Szpital Specjalistyczny im. J. K. Łukowicza^A
w Chojnicach

N/znak: FZAP-380-2/16/23

Wyjaśnienia treści SWZ

Dotyczy: postępowania o udzielenie zamówienia publicznego prowadzonego w trybie podstawowym, o jakim stanowi art. 275 pkt 2 na dostawę sprzętu do anestezjologii i tlenoterapii.

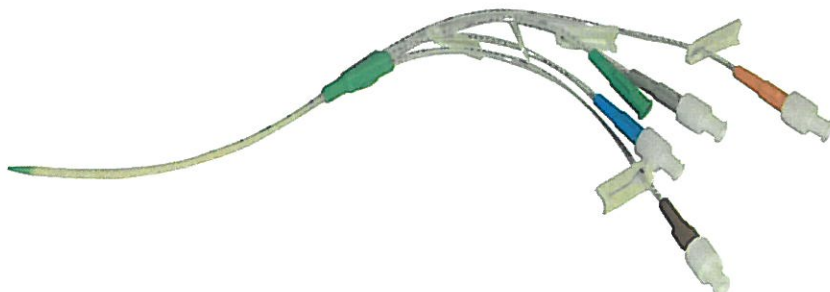
Czy Zamawiający w zadaniu nr 8:

Pozycja 1 dopuści:

Odpowiedź: Zamawiający dopuszcza ale nie wymaga.

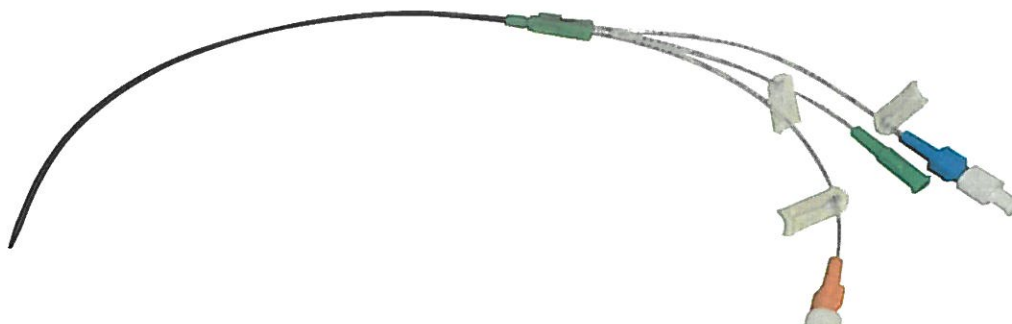
Czy Zamawiający w zadaniu nr 8:

Pozycja 2 dopuści:

Zestaw do cewnikowania żył centralnych metodą Selinger **trzyświatłowy** z powłoką bakteriobójczą (zawiera Środek przeciwdrobnoustrojowy ze srebrem jonowym (Agion) ,który jest zintegrowany z masowym materiałem poliuretanowym, aby zminimalizować ryzyko zakażenia krwi przez cewnik. Jony srebra są uwalniane powoli, aby zapewnić skuteczność podczas przebywania cewnika) i strzykawką z otworem w tłoku **7,5F / 20 cm**.

Odpowiedź: Zamawiający dopuszcza ale nie wymaga.
